Progetto relativo al Piano Urbanistico Attuativo (PUA) con valenza di Permesso di Costruire relativo all'Ambito AR, Via Sant'Andrea in Comune di Ozzano dell'Emilia

Relazione di ValSAT - Integrazione

Documento di ValSAT
INTEGRAZIONE in tema di Autorizzazione Paesaggistica

Lavoro n° FC761/18-BO - Emissione gennaio 2019

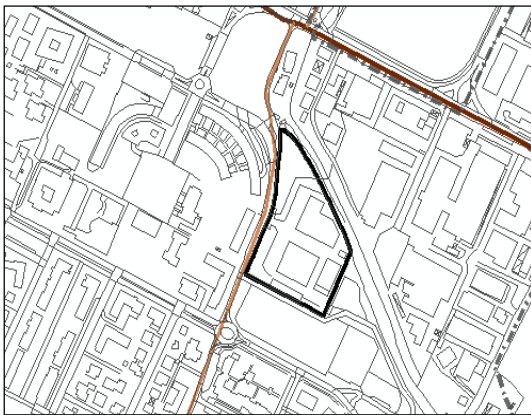
La presente nota viene redatta in risposta parziale al parere emesso da parte della Soprintendenza in merito al solo tema "Rio Centonara" (prot. 27256 del 12/12/2018), dove l'ente, sullo specifico tema, si esprimeva come di seguito indicato:

Per quanto riguarda gli aspetti di tutela paesaggistica si rimandano le valutazioni alla procedura di autorizzazione paesaggistica stessa ai sensi dell'art. 146 del D.Lgs. 42/2004 e s.m.i. Tuttavia si esprimono sin da ora perplessità sia sull'altezza degli edifici sia sulle opere di mitigazione proposte, che risultano carenti nella quantità delle piante messe a dimora in relazione alla schermatura dei nuovi fabbricati nei confronti del torrente oggetto della tutela. Si rimane pertanto in attesa di un nuovo progetto che recepisca le osservazioni sopra avanzate.

Stralcio elaborato di PSC Oz-PSC.2.1
Tutele e vincoli di natura storico-culturale, paesaggistica e ambientale

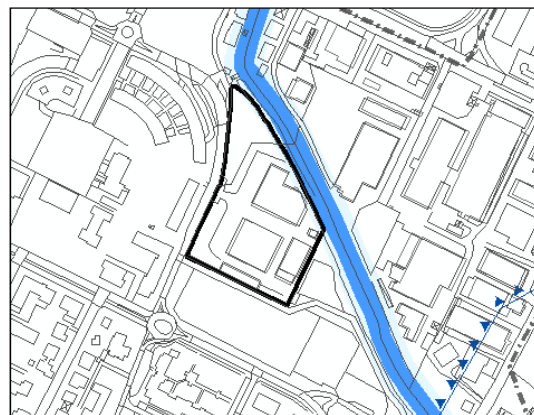
Il richiamo dell'Ente alla tutela del paesaggio fa capo ad un richiamo della scheda di Valsat di POC relativa all'ambito, riportante l'indicazione seguente:

"Si segnalano la presenza di tutele - per il Centonara - riferibili a:

- alveo attivo (rif. art. 2.2 del PSC in recepimento dell'art. 4.2 del PTCP);
- fascia di tutela fluviale (rif. art. 2.3 del PSC in recepimento dell'art. 4.3 del PTCP).

L'area ricade all'interno del settore di ricarica indiretta (B) della falda acquifera sotterranea (zone di protezione delle acque sotterranee di pedecollina-pianura, come delimitate dal PTCP)."

RISERVA N. 5: L'AMBITO DI RIQUALIFICAZIONE AR "S. ANDREA"

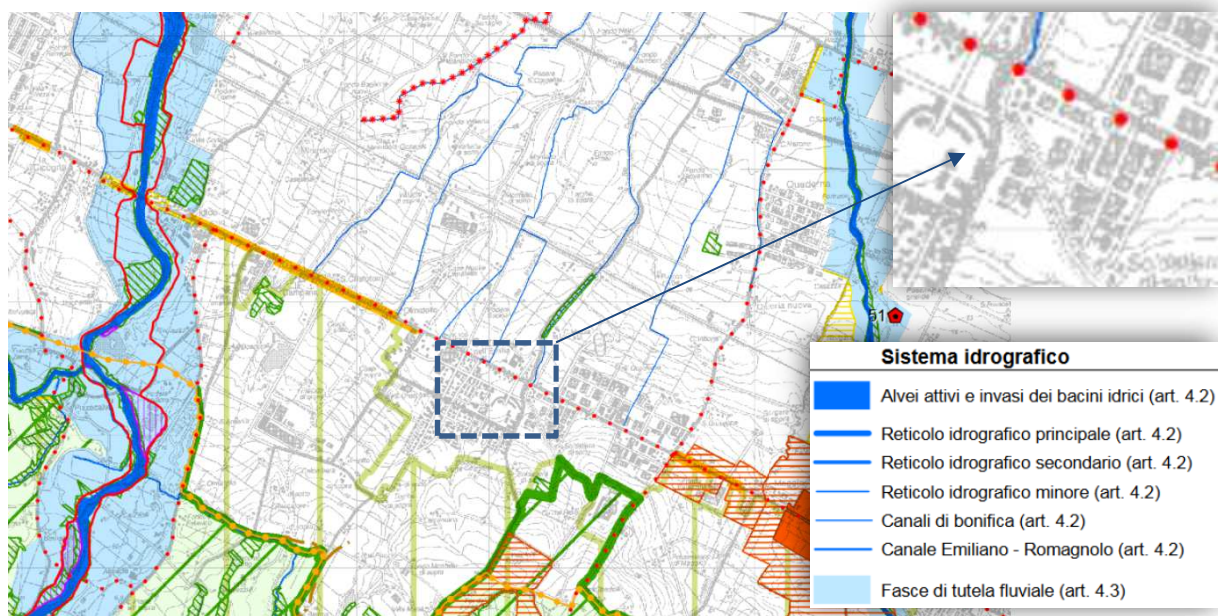
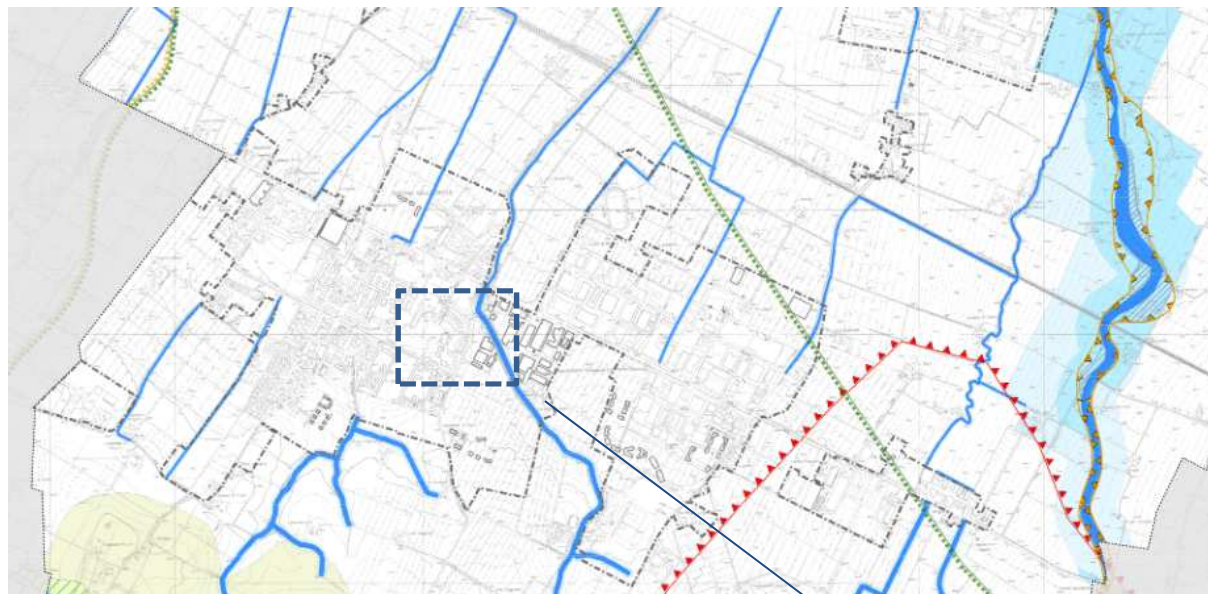
Si chiede di allegare allo strumento operativo lo schema direttore dell'ambito AR S. Andrea, riportando la quantificazione delle superfici, delle quantità e tipologie delle dotazioni da cedere. In merito alla sostenibilità del comparto, si chiede di verificare le tutele presenti, di precisare le modalità operative per raggiungere l'obiettivo di riduzione delle superfici impermeabili e di prescrivere la verifica dello stato di contaminazione dei suoli a monte del PUA.

DEDUZIONI

Il presente POC programma l'attuazione di un comparto localizzato a sud ovest del Rio Centonara, all'interno dell'ambito di riqualificazione del capoluogo disciplinato dal PSC all'art 5.6, prevedendo la realizzazione di residenze, attività commerciali, artigianali e ricettive. A tal proposito si ritiene adeguato lo schema direttore riportato nella relazione illustrativa del POC e riferito all'intero ambito di riqualificazione di Ozzano.

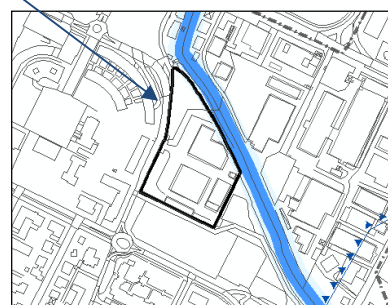
A conferma di quanto su indicato, riportiamo lo stralcio della Tav.1 di PTCP che permetterebbe l'individuazione del tematismo corsi d'acqua assoggettati ad art. 4.3), di fatto non presente per questo corso d'acqua:

Si ritiene dunque alla luce dei chiarimenti su riportati, di poter procedere escludendo la necessità di richiesta di autorizzazione paesaggistica ai sensi dell'art. 146 del D.Lgs 42/2004.
